WETTBEWERBE

BERLIN, DEN 19. JANUAR 1927

Ideenwettbewerb Flughafen-Anlage München-Oberwiesenfeld.

1. I. Preis von 5000 M. Kennwort: „Merkur“. Verfasser: Arch. S. Buddeus, München.
(Hierzu die Abb. 1 bis 5, S. 1 und 2.)

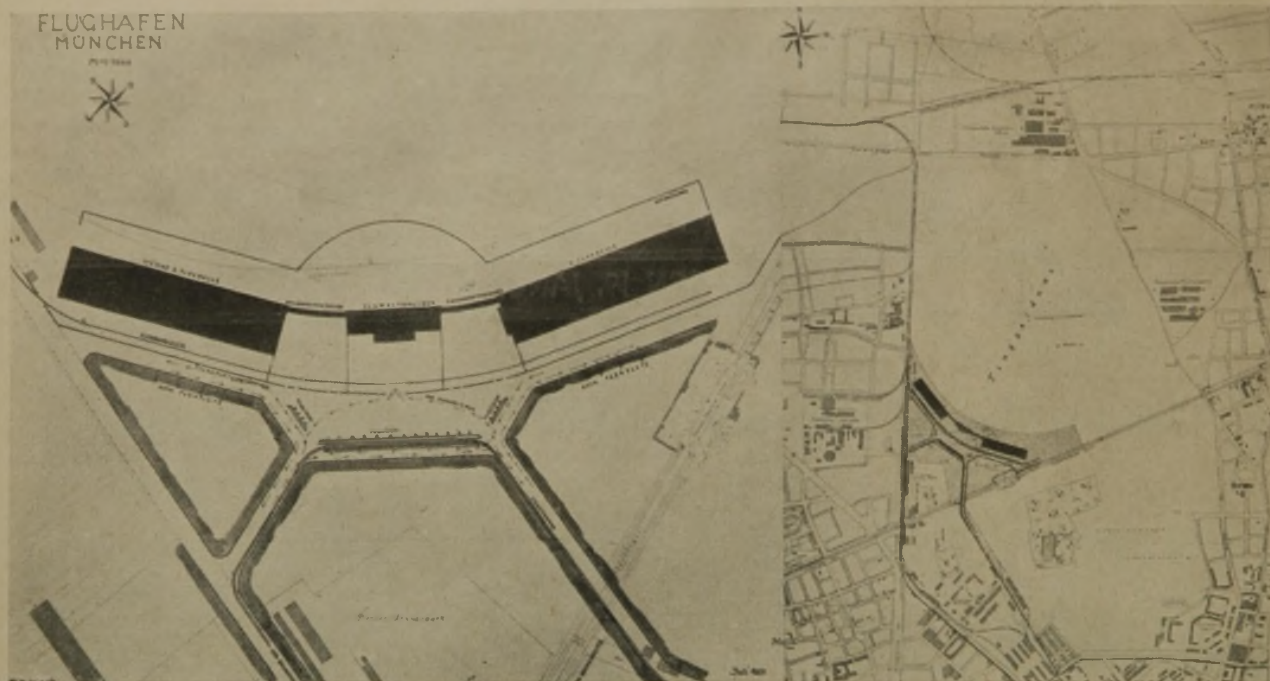
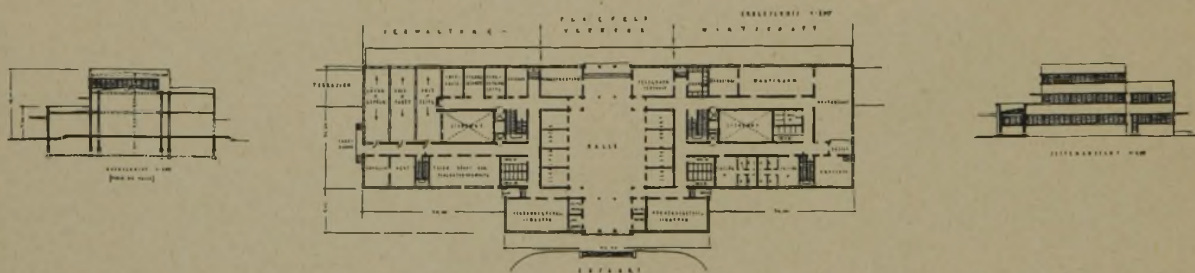
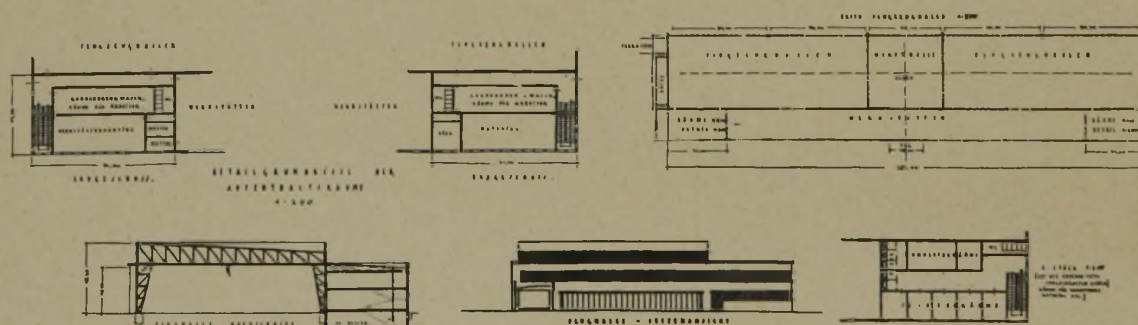
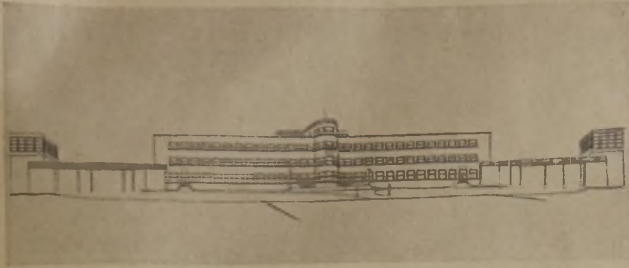
Straßenführung, Führung der Eisenbahngeleise und Straßenbahneinleitung entsprechend. Autoplätze flugtechnisch günstig; ob die erste Halle besser im Westteil angelegt wird, wäre zu entscheiden. Grundrißeinteilung der Flughalle mit Werft und allen Nebenräumen sehr vorteilhaft. Die Räume für Güterzoll- und Paßdienst im Erdgeschoß des Verwaltungsgebäudes und die Räume für Wetter- und Funkdienst sollen durch Umtausch gegen andere Räume bessere Situierung erhalten. Im übrigen erscheint die Verteilung der geforderten Räume im Erdgeschoß und den Obergeschossen gut.

Die äußere Gesamtgestaltung der Baulichkeiten entspricht in ihrer Auffassung und Durchbildung dem Zwecke eines Flugplatzes. Die Ausführung in einzelnen Bauabschnitten ist vorgesehen. Die einfache Gestaltung bürgt für billige Durchführung. Die verlangten Tribünen- und Terrassenplätze für die Zuschauer sind in einfacher Weise und nicht übertriebenem Ausmaße eingeschaltet. Die Hochführung des Lichthofes lediglich aus architektonischen Gründen ist zu beanstanden.

2. II. Preis von 4000 M. Kennwort: „Pfeil“. Verfasser: Arch. Theo Lechner und Fritz Norkauer, München.
(Hierzu die Abb. 6 bis 9, S. 3.)

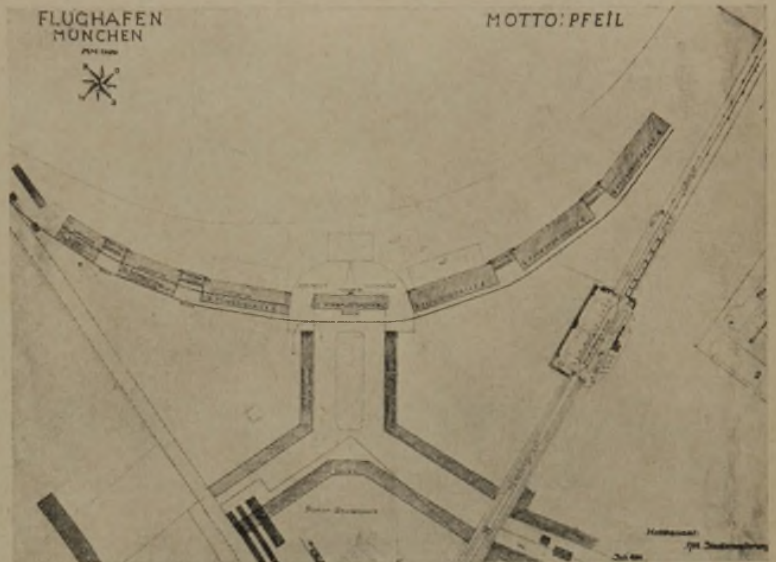
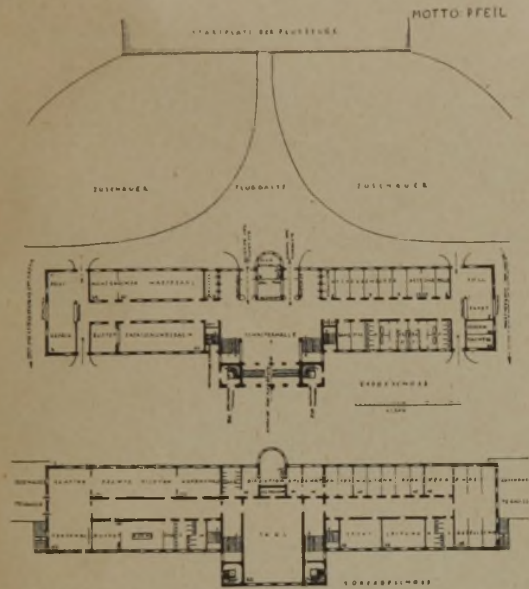
Straßenführung und Situierung der Hafenhäuten entsprechend. Die Lage der Werft und Werkstätten ist von den Flughallen zu weit getrennt. Grundriß und Raumanordnung des Empfangsgebäudes sind zweck-

mäßig; besonders gut angebracht sind die Räume für Flugbetrieb und Wetterdienst. Die Einfachheit der Architektur entspricht dem technischen Wesen einer Flughafenanlage. —

Verfasser: Arch. Delisle u. Ingwersen, München.
(Hierzu die Abb. 10 bis 13, S. 3 und 4.)

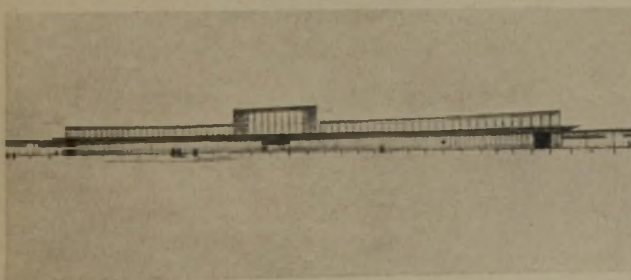
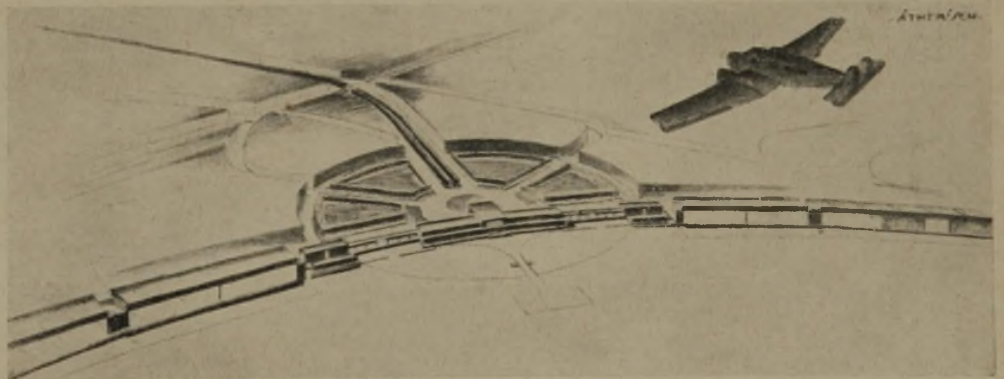
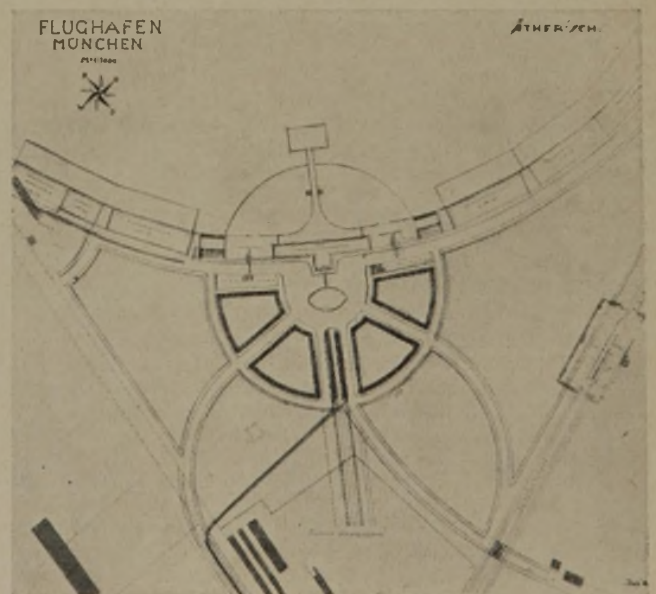
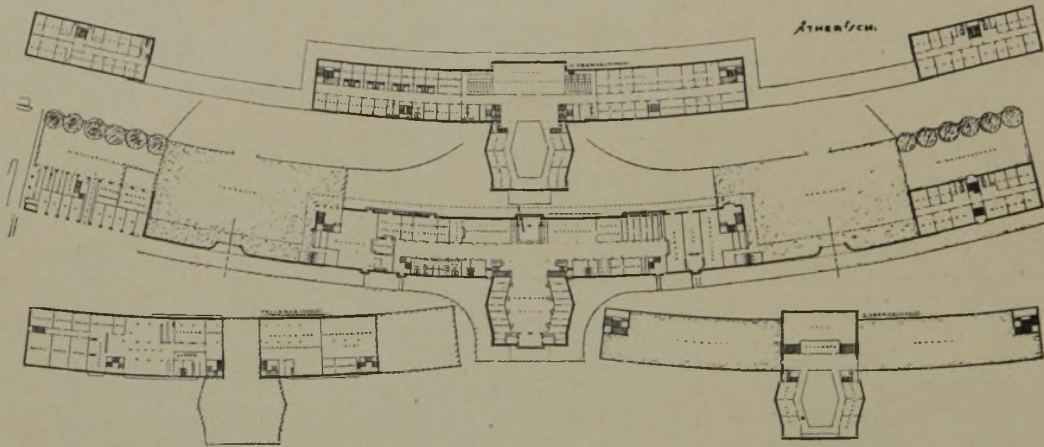
Vor dem Verwaltungsgebäude ist ein geräumiger Vorplatz in Halbkreisform, welcher sowohl unter Belassung des Pionierübungsplatzes als auch nach Auflassung desselben eine gute Verkehrsregelung ermöglicht. Die Anordnung der Gebäude ist nicht zu beanstanden, die Lage der Werft ist die richtige. Die Grundrißgestaltung des Verwaltungsgebäudes ist eine klare und übersichtliche. Die architektonische Haltung des Gesamtprojektes zeichnet sich durch Klarheit und Sachlichkeit aus. Zu beanstanden ist, daß die Trennung der Werft und der Reparaturwerkstätten von den Flugzeughallen der Ostseite den Betrieb außerordentlich erschwert; auch ist keine Gleiszuführung für die Hallen der Ostseite vorgesehen. Auf der Westseite sollten Werft und Reparaturwerkstätten unbedingt verbunden sein. Gut ist der Gedanke der Trennung des Zuschauerplatzes von dem Weg der Fluggäste zu und von den Flugzeugen unmittelbar vor dem Verwaltungsgebäude (Perron). — (Schluß folgt.)
